DZPZ-530- Zp/52/PN/23

Dotyczy: Dopuszczenie Oddziału Internistyczno-Infekcyjnego w ramach realizacji projektu pn.: Skoordynowana opieka post covidowa w zakresie chorób zakaźnych/infekcyjnych udzielana w AOS i szpitalnictwa w regionie- Zp/52/PN/23

Specjalistyczny Szpital im. dra Alfreda Sokołowskiego w Wałbrzychu zgodnie z art. 135 ust. 1 i 2 ustawy Pzp odpowiada na pytania Wykonawcy w przedmiotowym postępowaniu.

Specjalistyczny Szpital im. dra A. Sokolowskiego w Wałbrzychu
ul. Stefana Batorego 4 - 58 - 300 Wałbrzych - Rentgenowska Pracownia Diagnostyczna

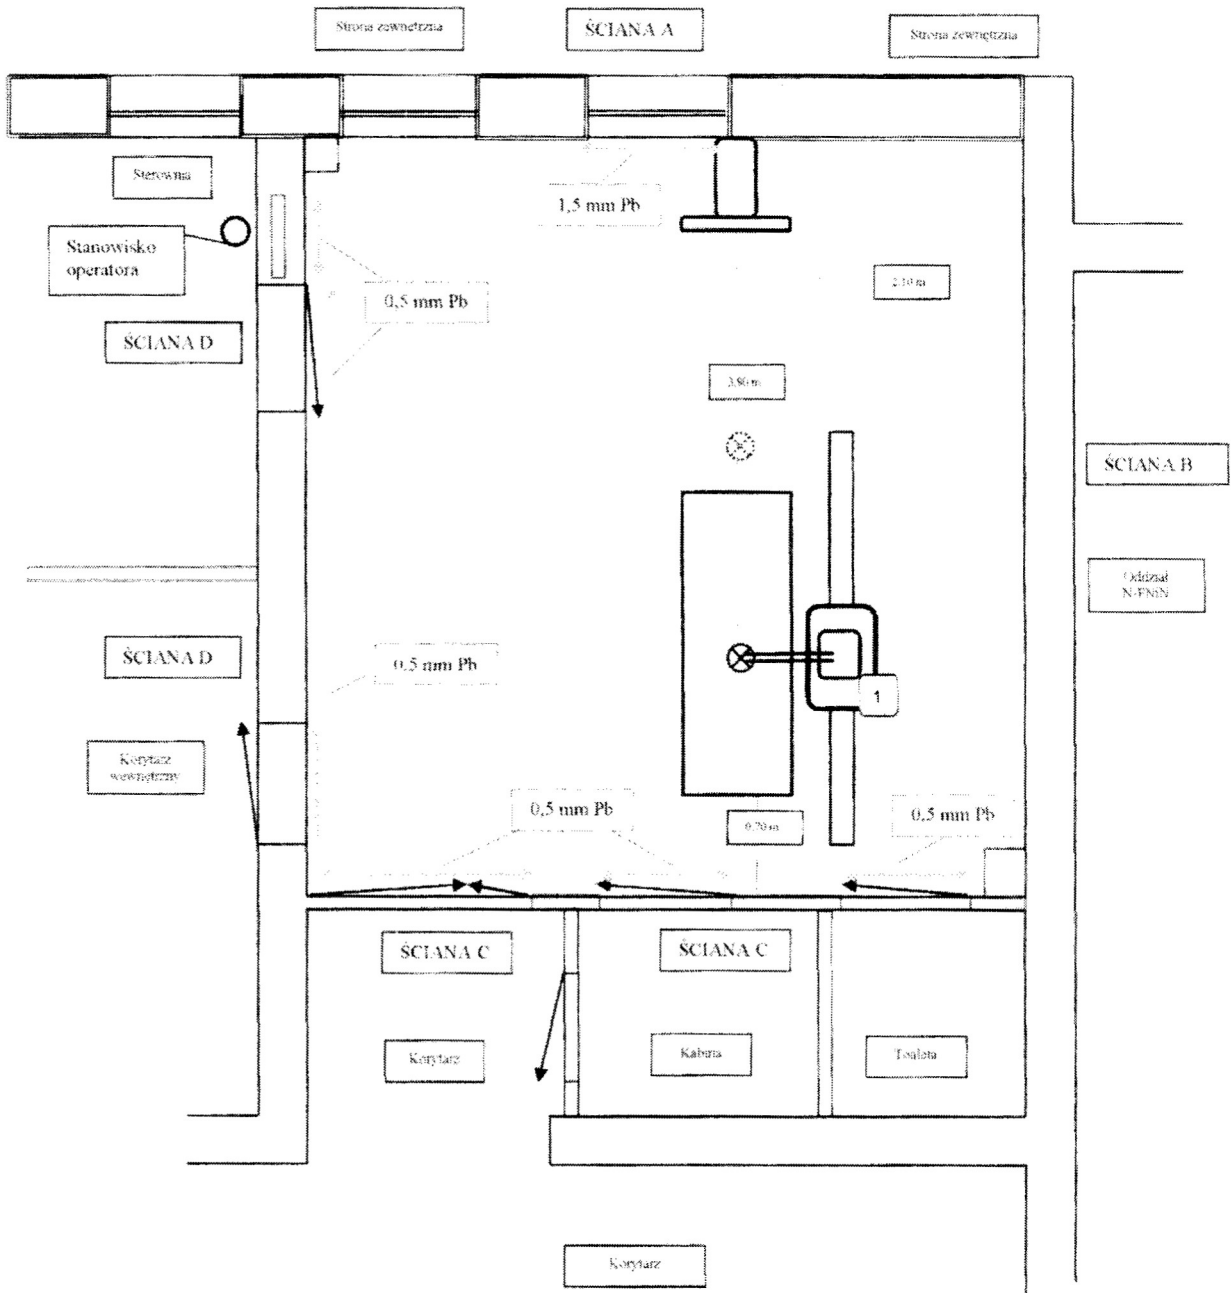
Pytanie 163. Dotyczy pakiet nr 1 pkt. 119

Zwracamy się z prośbą do Zamawiającego o udostępnienie aktualnego projektu osłon stałych dla pracowni, w której ma być zainstalowany nowy aparat RTG.

Odp. Zamawiający poniżej udostępnia skan :
